Conselho Municipal de Defesa do Meio Ambiente
Cajamar-SP – gestão 2022/23

Ofício COMDEMA nº 004/2022

Assunto: Esclarecimentos sobre Processo 1087/22, Autorização Ambiental Trecho 01, 02 e 03 nº 09205-002/2022.

Fig.7 Trecho 1 (0,16 hectares)

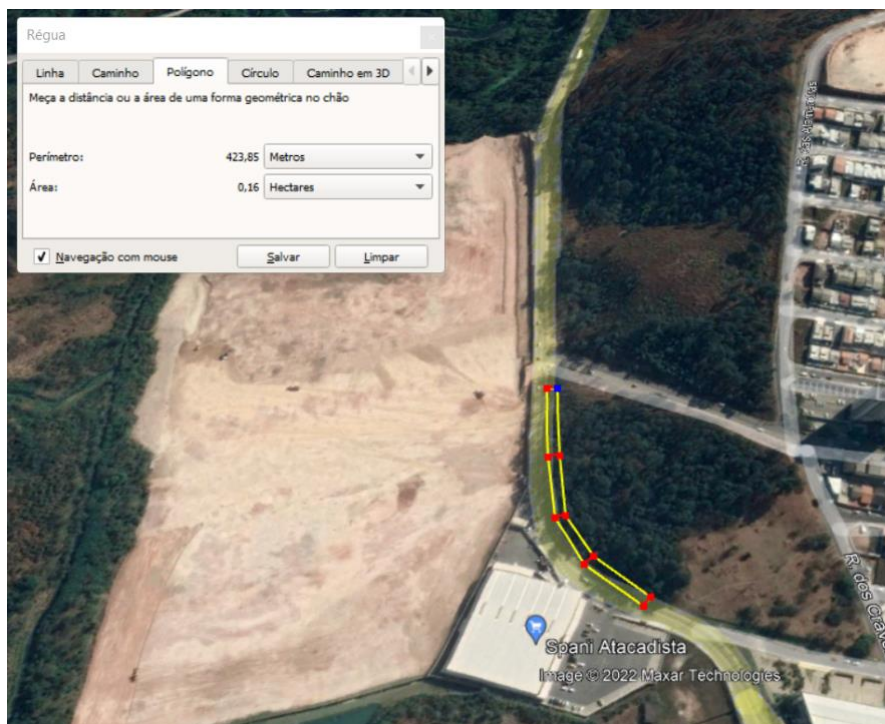
- 3) Aferição da área desmatada para confirmação de sua compatibilidade com a licença emitida para o projeto de licenciamento ambiental supracitado e apresentação de tal aferição ao COMDEMA, visto que aparentemente, pelas imagens de satélite presentes no anexo I, é possível que a área de supressão de vegetação seja maior que o autorizado;

Estimativa da área desmatada, considerando o canteiro de 9 metros ao lado direito da estrada

Fig.9 Após a finalização do trecho 3, há uma ponte sobre o rio Juqueri, havendo a intervenção em APP, sem supressão de árvores.

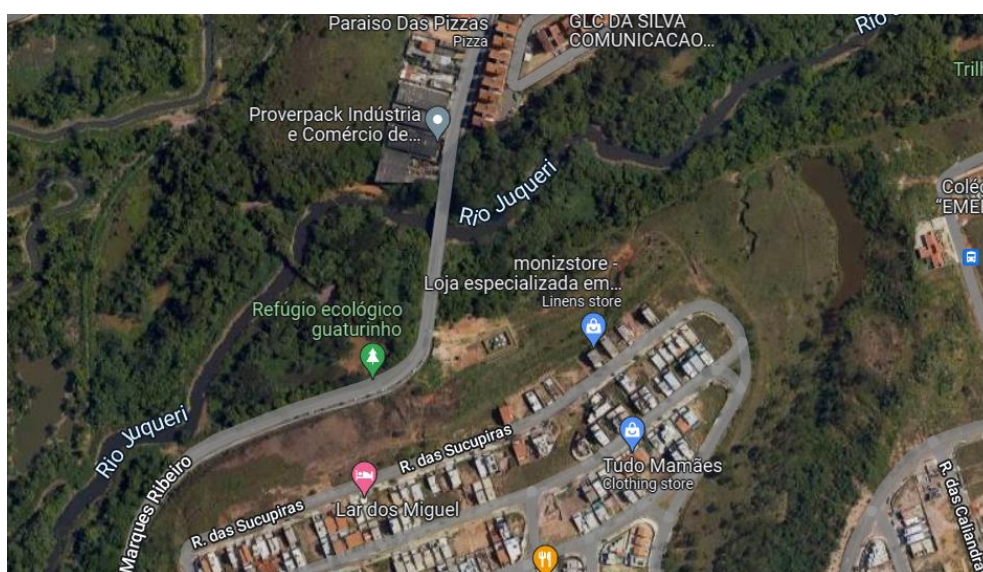
- 2) Manifestação da SMMA, com as devidas justificativas sobre a não solicitação de manifestação pelo COMDEMA e/ou da CETESB sobre o projeto de licenciamento ambiental supracitado, visto que há aparente interferência em área de APP (rio Juqueri) e área de supressão de vegetação maior que 0,5 hectares, aspectos que permitem a caracterização do empreendimento como Alto Impacto Ambiental de Âmbito Local, conforme estabelecido na Deliberação Normativa CONSEMA nº 01/2018 de 13 de novembro de 2018, (Anexo I, item I, "1a" e Anexo II, itens 1 e 7);
